改善箇所説明図

基準不適合箇所

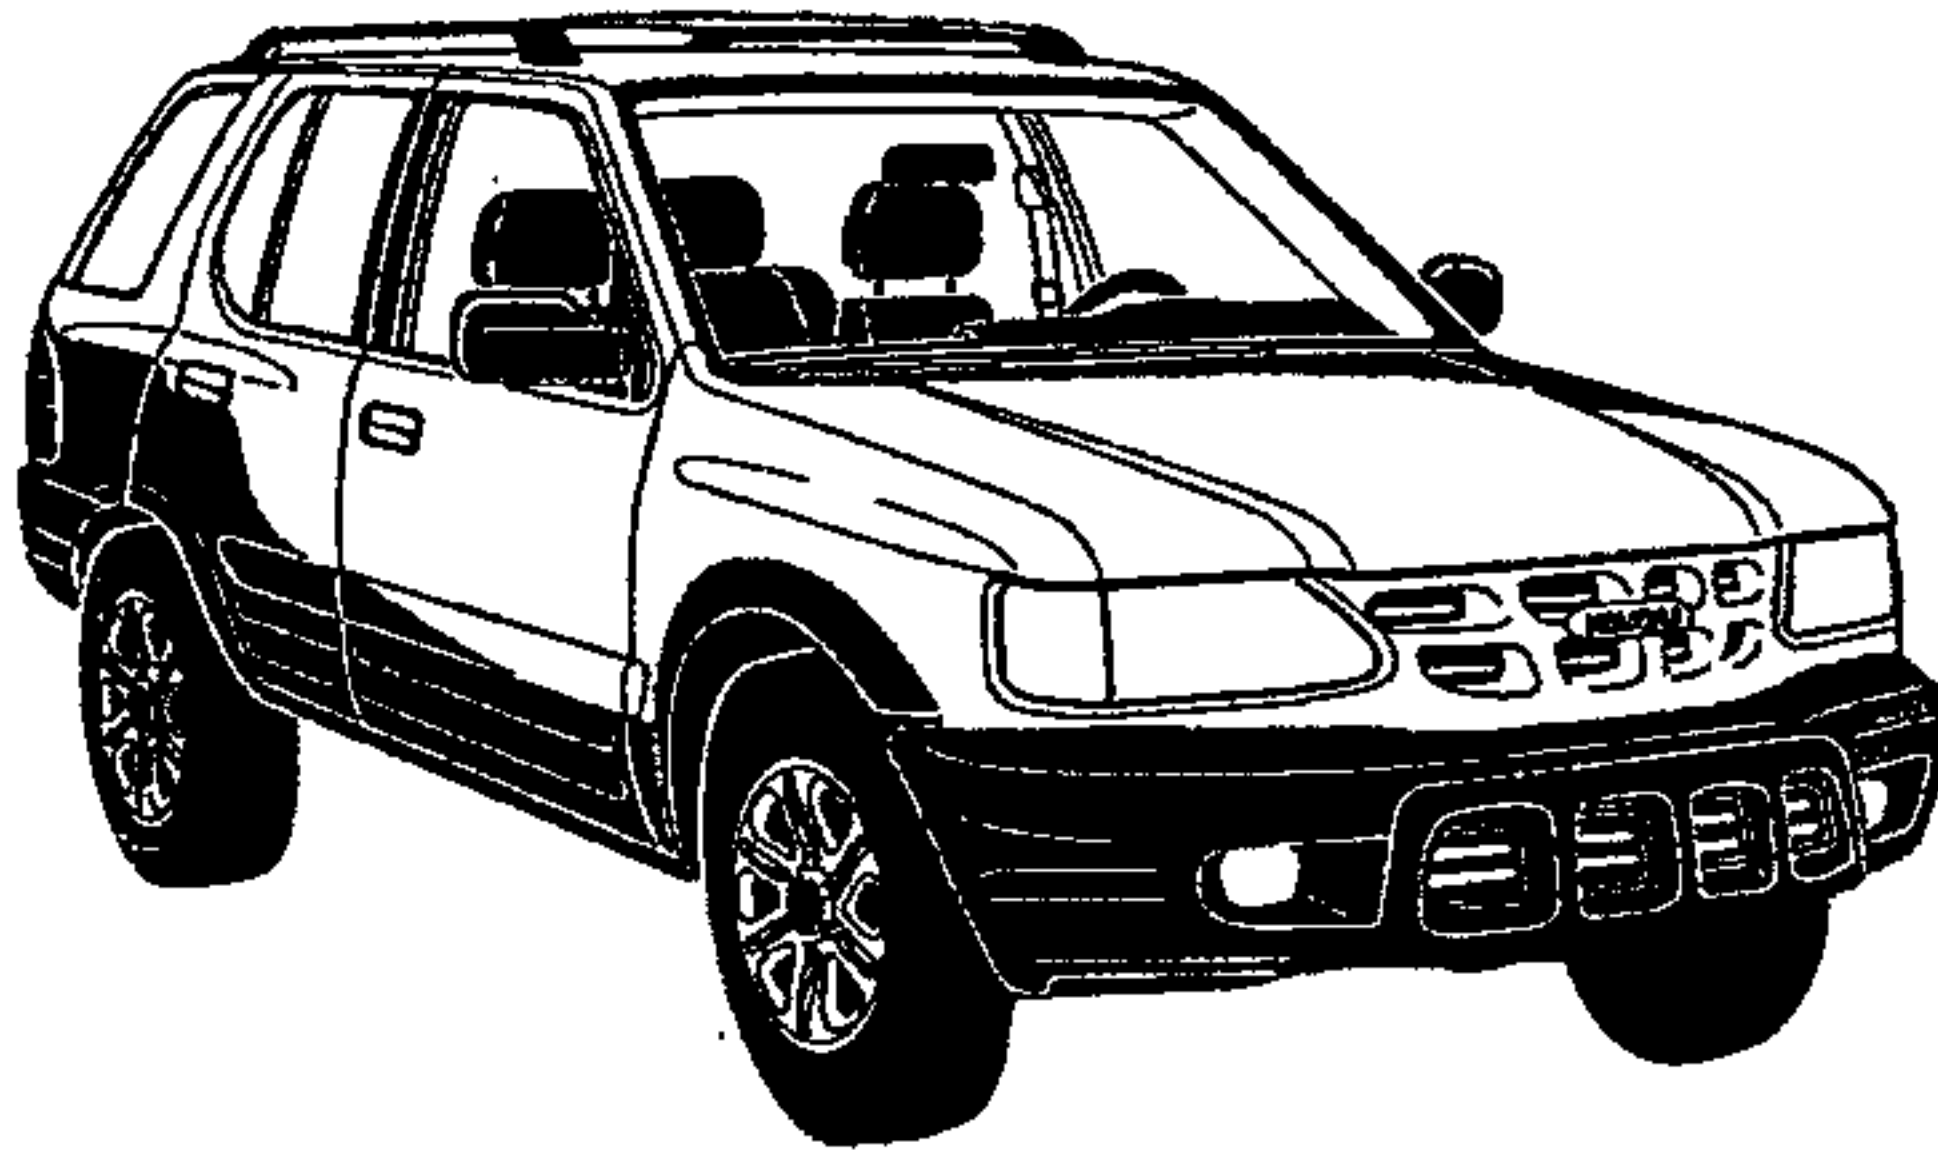
発電機の電気配線において、当該配線の長さ設定が不適切なため、配線の端子部にエンジンの振動により過大な力がかかり、そのままの状態で使用を続けると、当該配線の端子部が折損し、充電できなくなり、最悪の場合、原動機が停止し、再始動ができなくなるおそれがある。
